**Vysvětlení zadávací dokumentace č. 22 veřejné zakázky označené
„Stavební úpravy budovy „N“ (CEETe II) v areálu VŠB-TUO“**

zadavatel dne 12. a 14. 12. 2025 obdržel žádosti o vysvětlení zadávací dokumentace veřejné zakázky „Stavební úpravy budovy „N“ (CEETe II) v areálu VŠB-TUO“, zadávané v otevřeném nadlimitním řízení. V souladu s ust. §§ 98 a 99 zákona č. 134/2016 Sb., o zadávání veřejných zakázek (dále jen „zákon“), na tyto žádosti odpovídáme. Vysvětlení poskytujeme stejným způsobem, jakým byly zadávací podmínky poskytnuty, tedy uveřejněním na profilu zadavatele.

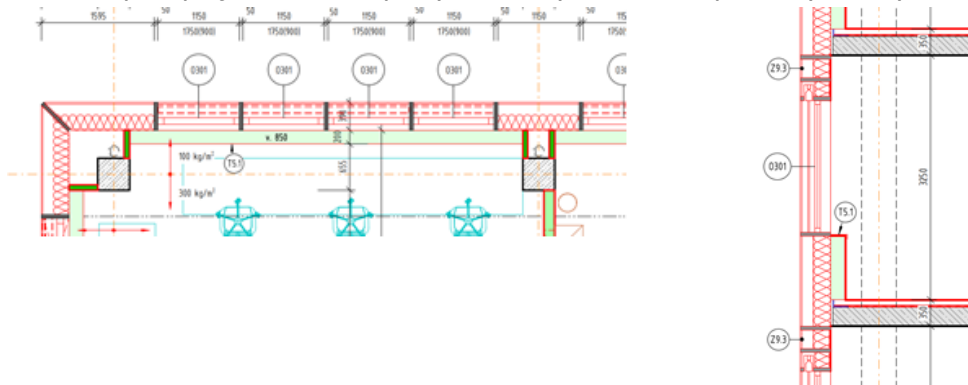
Zřejmě projektantovi fasády uniklo, že objekt nemá obvodové stěny.

Takže tam vecpeme izolaci a z interiéru bude co ?

Nikde v projektu jsem nenašel žádnou zmínku ani žádný detail.

Všechny plochy vedle oken, a nad okny (nad SDK příčkou po celé délce místnosti)

Dodavatelé sloupkopříčkové fasády úpravy interiéru neprovádí

Prosím doplnit projekt o detail úpravy obvodových stěn a doplnění výkazu výměr.

Ohledně interiérové úpravy. Děkujeme za upozornění, toto bylo promyšleno, bohužel se již nedostalo do projektu. Vnitřní části budou opláštěny 2x12,5 SDK s PO. Doplněno v revizi dokumentu *D.1.1.2_b. RESENI POZADAVKU NA OBJEKT A JEHO STAVEBNÍ KCE - KML.pdf*, který je v příloze tohoto vysvětlení.

S ohledem na výše zmíněné zadavatel v dílčím soupise prací „D.1.1.3.1.b. - ASŘ - NOVÝ STAV“ mění následující:

- úprava výměry položky č. 270 – doplnění ploch pro provedení opláštění SDK deskami;
- nová položka č. 1005 – pro dodávku SDK desek pro opláštění – DF 12,5 mm;
- úprava výměry položky č. 275 – doplnění ploch za doplněné opláštění vč. poznámky;
- úprava výměr položek č. 317, 324 a 326 – doplnění ploch za doplněné opláštění.

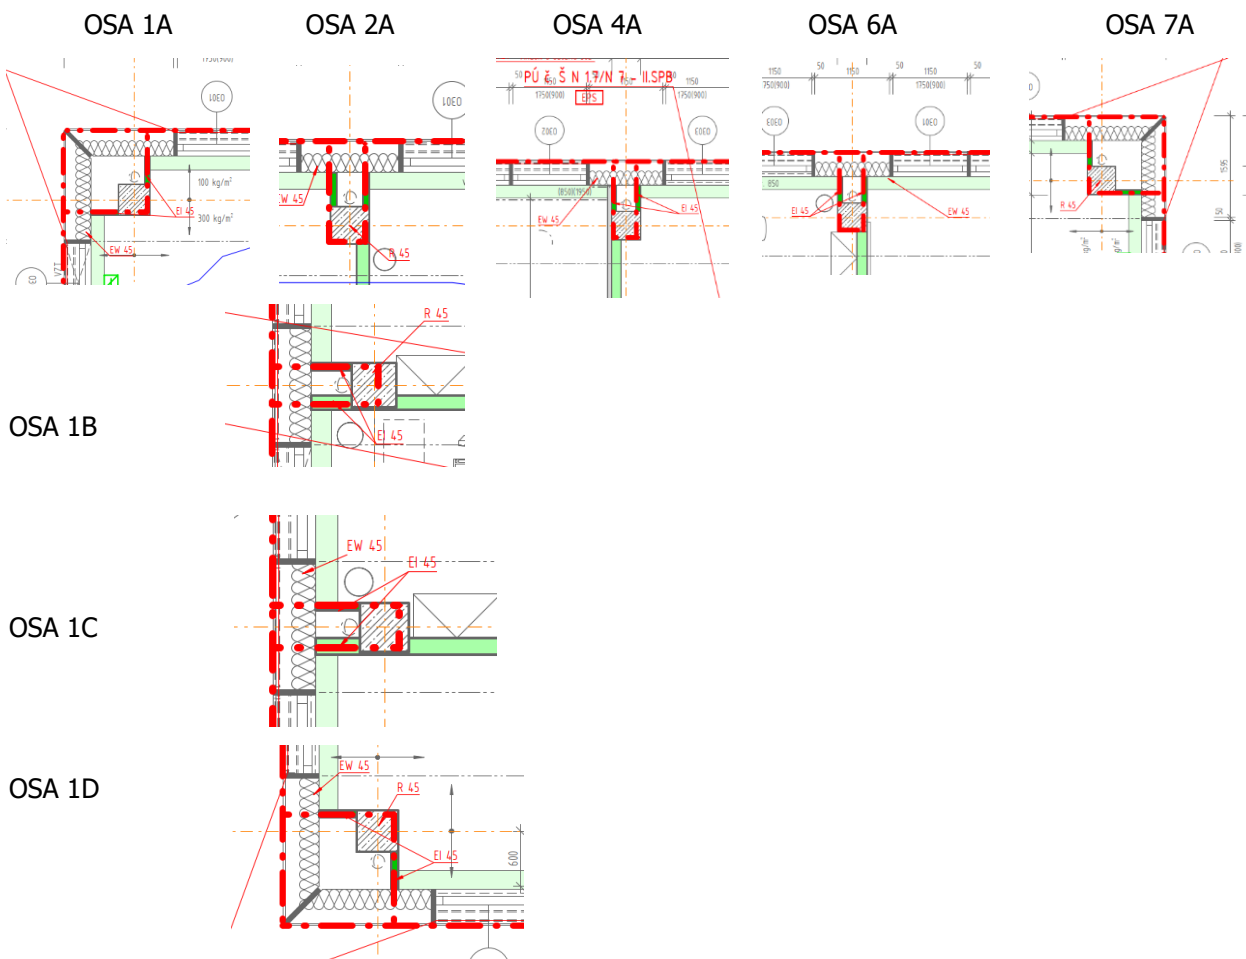
3) Obvodové stěny objektu budou provedeny nově, obvodový plášť bude proveden prosklenou sloupkopříčkovou fasádou. Zasklení bude provedeno z izolačního, bezpečnostního trojskla. Do navrhované fasády budou v neprůhledných místech zakomponovány fotovoltaické panely. Požární odolnost neprůhledných částí fasády bude zajištěna osazením šachtových sádkokartonových stěn s požární odolností EW30 – jedná se o obvodové stěny nezajišťující stabilitu objektu

Požadovaná požární odolnost dle ČSN 73 0802 tab. 12 pol. 1 až 10, pro obvodové stěny bez nosné funkce ve II. – III.SP.B je EW 15-EW30 - vyhovuje

Prosím upřesnit k čemu přesně vedou různě chaoticky umístěné šipky v obvodových stěnách s uvedením PO.

Požární odolnost neprůhledných částí fasády bude zajištěna osazením šachtových sádkartonových stěn s požární odolností EW30 – jedná se o obvodové stěny nezajišťující stabilitu objektu

Prosím upřesnit, co to přesně znamená ?

Dle doložených výstřihů se nám jeví, že jsou dostatečně specifické. Bud' to odkazují na šachtové opláštění profesí s PO (EI 45). Požární odolnost sloupu (R 45) nebo fasádní systém SLF s PO z interiéru (EW 45).

Zde platí části PBŘ s opláštěním v PO EW 30. Děkujeme za upozornění.

Interiérová část SLF má být opláštěna 2x 12,5 deskami s PO (RED), informace bude doplněna do revize dokumentu *D.1.1.2_b. RESENÍ POZADAVKU NA OBJEKT A JEHO STAVEBNÍ KCE - KML.pdf*, který je v příloze tohoto vysvětlení. Kotvení desek bude do pažníků a sloupků fasády.

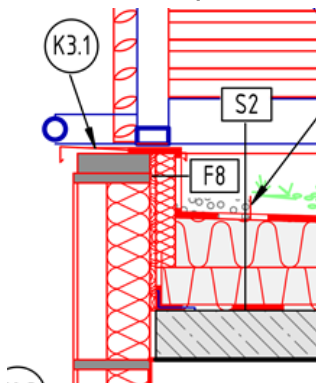
Možná neumím hledat, ale nikde ve statickém výpočtu jsem nenašel, jestli uchycení sloupků fasády pouze nahoře a dole je dostatečné

Posouzení L profilu jsem nenašel také

A jestli je výška L profilu 200 mm dostatečná pro uchycení dvou styčníků nad sebou

Prosím o vysvětlení

Sloupky fasády budou uchyceny dole i nahoře, neuvažuje se s mezilehlým uchycením na výšku podlaží. Z kotevního úhelníku budou vytaženy kotvy pro uchycení jednotlivých sloupků fasády. Každá kotva vynáší pouze fasádu jednoho podlaží.

Další prvky byly doplněny, resp. upraveny v revizi výkresů (jsou přílohou toho vysvětlení) v části „D.3.SKR“:

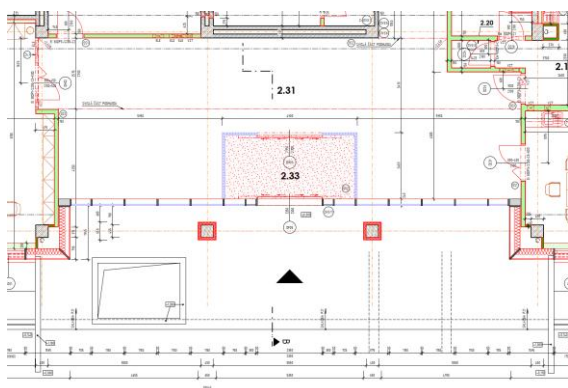
Nikde není ani zmínka o kotvení či nosné konstrukci pro fasádní systém v atriu.

Pouze je na stropě 1.NP úplně k ničemu L profil, asi aby se o něj zakopávalo ?

A na stropě 2. NP je zase L profil volně se vznášející v prostoru.

Doplněno, resp. upraveno v revizi výkresů, výkazu výměr a soupisu prací uvedených v odpovědi na dotaz č. 168.

ASŘ = VÝŘEZ Z PŮDORYSU 3.NP

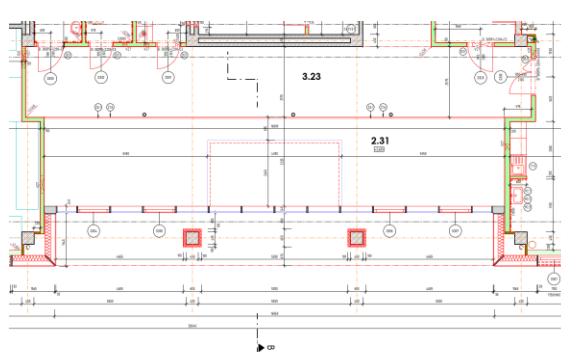
K čemu budou kotveny styčníky fasádních sloupků? Černé obdélníčky v půdoryse a v řezu není projekt.

Prosím doprojektovat vše potřebné v oblasti atria. Zejména konstrukci pro kotvení sloupků

PŮDORYS PŘISAZENÉ STĚNY

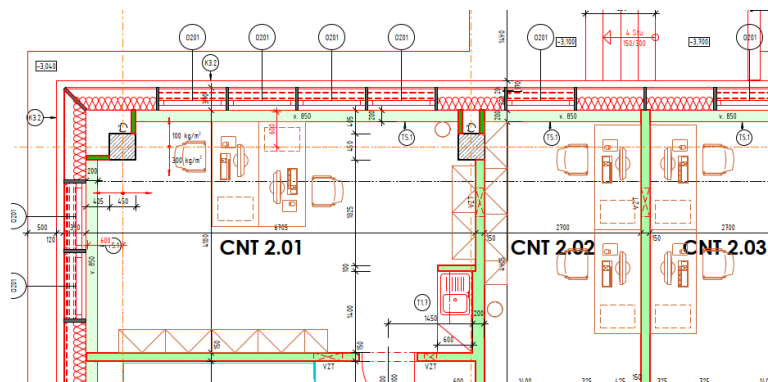
K čemu je stěna přisazena ?

Žádná obvodová stěna neexistuje. Na co jsou uchyceny nosné profily stěny ?

Pokud na sloupky fasády, tak má to projektant staticky ověřeno ?

A jaký bude rastr kladení profilů stěny ?

Předstěna je přisazena k obvodovému plášti sloupkopříčkové fasády. Tvoří ji samostatné sloupky a nosníky ocelového systému používaného pro klasické SDK předstěny kotvené do samonivelačního cementového potěru podlahy. Vše je řádně ověřeno. Osový rastr je jako vždy 625 mm nebo dle doporučení výrobce (nabídnutého technického řešení).
